Klode Mølle-Viborg-Løvel - Høringsnotat

Indledning

Projektet var i offentlig høring i perioden fra den 18. september til den 15. november 2024. Der blev som en del af den offentlige høring afholdt tre borgermøder den 8. og 9. oktober i Viborg og Thorning.

Kortudsnit Gråmose med støjkurver for referencesituationen (2040, ingen nye veje)

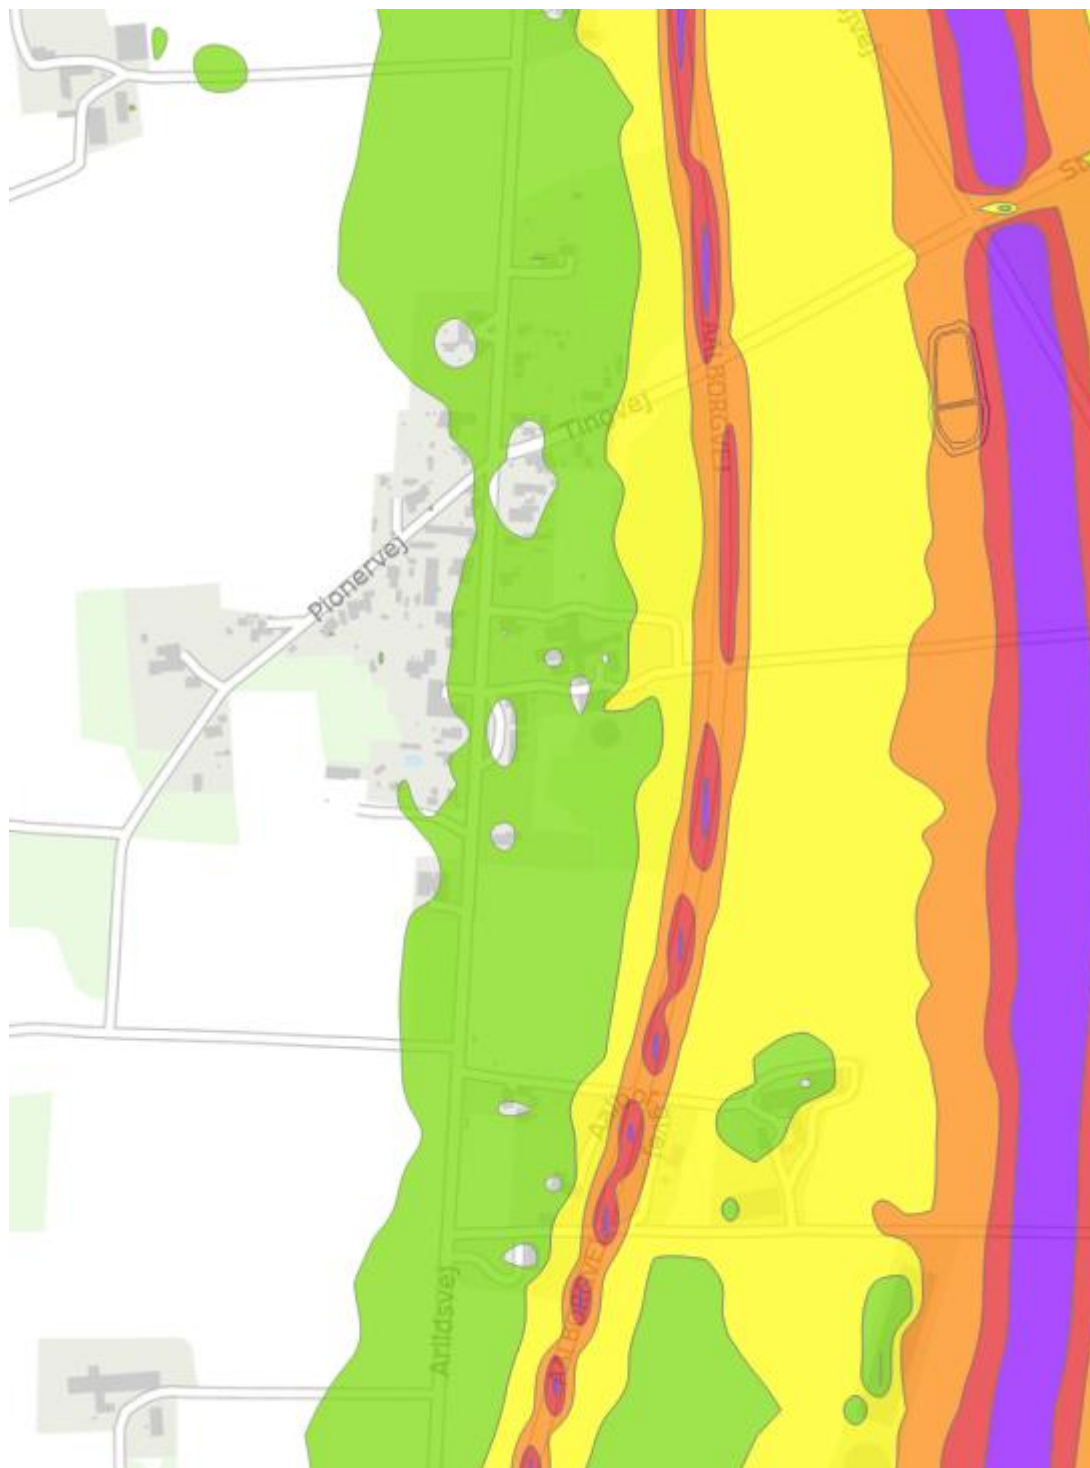
Nogle mener, at den vestlige linjeføring kommer for tæt på Gråmose og vil give betydelig mere støj for naboerne. Endvidere finder nogle borgere det meget skuffende, at der ikke er planlagt støjværn ved Gråmose samt i Kompedal Plantage. Det påpeges i et andet svar, at linjeføring tæt på plantageområder indebærer, at der er begrænsede muligheder for erhvervsudvikling langs motorvejen.

Gråmose: Nedenfor er indsat to kortskitser, der dels viser beregnede støjniveauer i Gråmose i 2040 i en situation, hvor der ikke bygges ny vej, dels i en situation, hvor motorvejen vest om Viborg er etableret. Grøn markering viser områder med et støjniveau på 53-58 dB, gul markering er områder med et støjniveau på 58 – 63 dB.

De to kort viser, at støjbelastningen af Gråmose stort set vil være uændret og under den vejledende grænseværdi på 58 dB, selvom der etableres en motorvej. En stor del af trafikken på rute 13 flyttes til motorvejen, som ligger i større afstand til Gråmose.

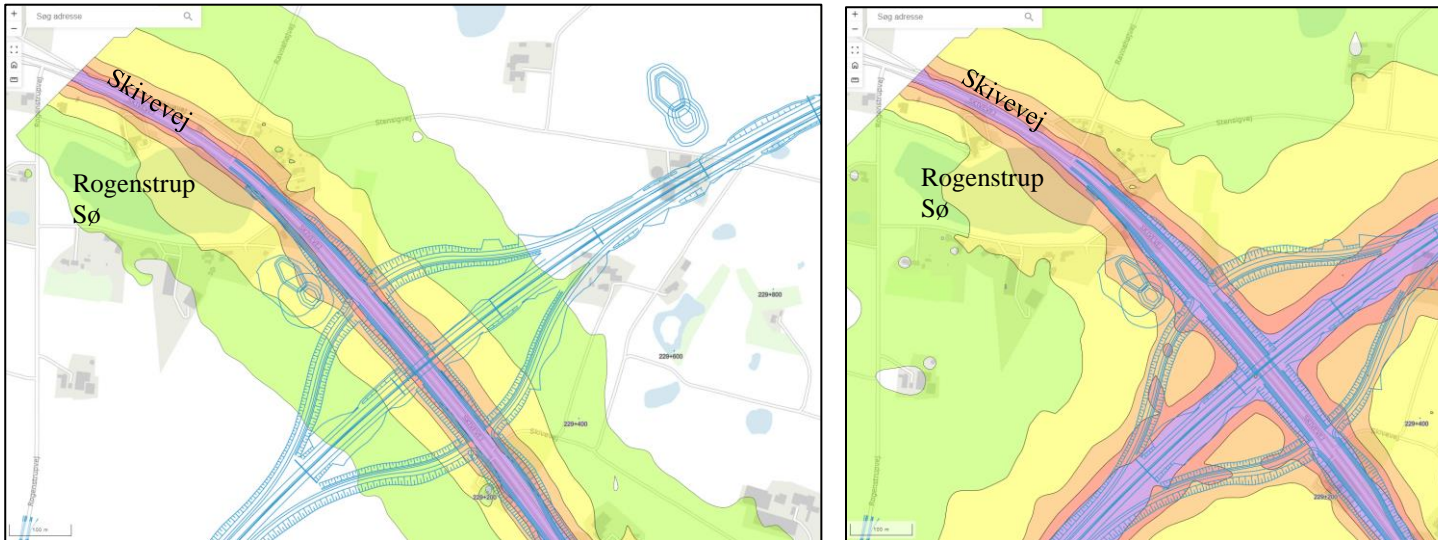
En anden borger mener, at der ved den vestlige linjeføring er mangelfuldt støjværn enten ved beplantning og/eller støjmur, specifikt ved stilleområder i det åbne land. Samme borger mener, at manglende støjværn i stilleområder vil resultere i flere eksproprieringer af ejendomme samt flere og større erstatningsudbetalinger til borgere, der bliver plaget af støjgener i større eller mindre omfang. Ydermere ønsker den pågældende at få sin ejendom fuldt eksproprieret, hvis motorvejen lægges så tæt på, som det er foreslået, idet de erstatninger, som bliver udbetalt for eventuelle støjgener, ifølge den pågældende ikke vil modsvare den reelle værdiforringelse. Derudover foreslår samme borger, at motorvejen kunne graves ned, hvorved det visuelle indtryk ville mindskes, hvilket i kombination med beplantning som støjværn kunne afhjælpe generne.

I projektforslagene indgår i alt 11 støjskærme i 0+-løsningen (ved Gråmose, Nørre Knudstrup, Thorning, Neder Hvam, Grundvad, Birgittelyst, Hald Ege, Søndermarken øst (Teglmærken), Søndermarken vest (Finderupvej), Rørsangervej og Agerlandsvej), og én støjskærm med østlig løsning ved Løvel.

Der er ikke praksis for etablering af støjafskærmninger ved rekreative områder eller naturområder. Den almindelige praksis for støjbeskyttelse ved nye vejprojekter er hensynet til særligt støjfølsomme funktioner, hvor mennesker bor og opholder sig over længere tid, dvs. områder med helårsboliger, kolonihaver, sommerhuse mv.
